Mission régionale d'autorité environnementale

**Avis sur le projet d'implantation d'une unité industrielle de
traitement de ballons d'eau chaude usagés
à Cheminot (57)
porté par ESKA-DERICHEBOURG ENVIRONNEMENT**

Nom du pétitionnaire	ESKA DERICHEBOURG ENVIRONNEMENT
Commune	Cheminot
Département	Moselle (57)
Objet de la demande	Demande d'autorisation environnementale portant sur l'implantation d'une unité de traitement de ballons d'eau chaude usagés
Date de saisine de l'Autorité environnementale	28/07/2025

Figure 3: Plan de masse du site du projet

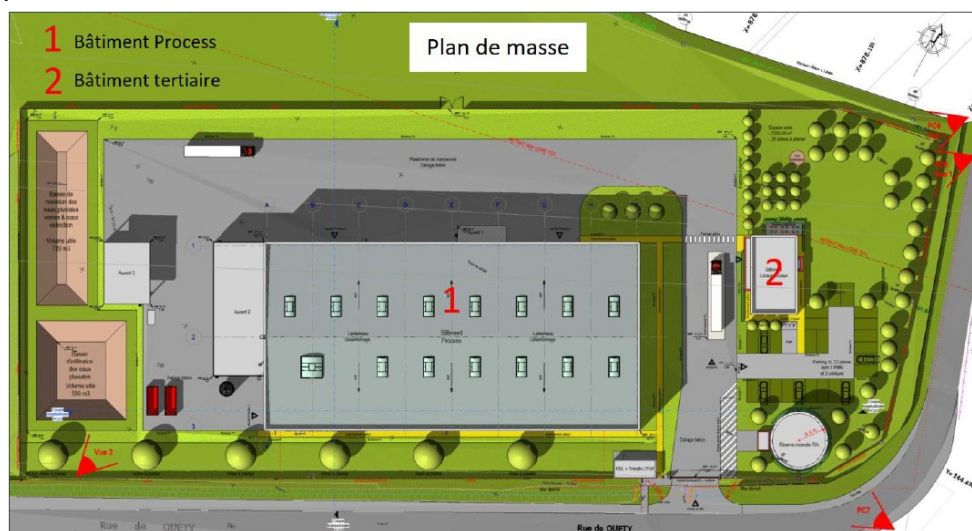
- en limite est, d'ouvrages de gestion des eaux pluviales (bassins décantation/confinement des eaux incendie et d'infiltration) ;
- du stock de grands sacs (big-bags) de mousse PUR (polyuréthane) prêts à l'expédition qui seront implantés en extérieur, sous un auvent, à proximité des bassins de gestion des eaux pluviales ;
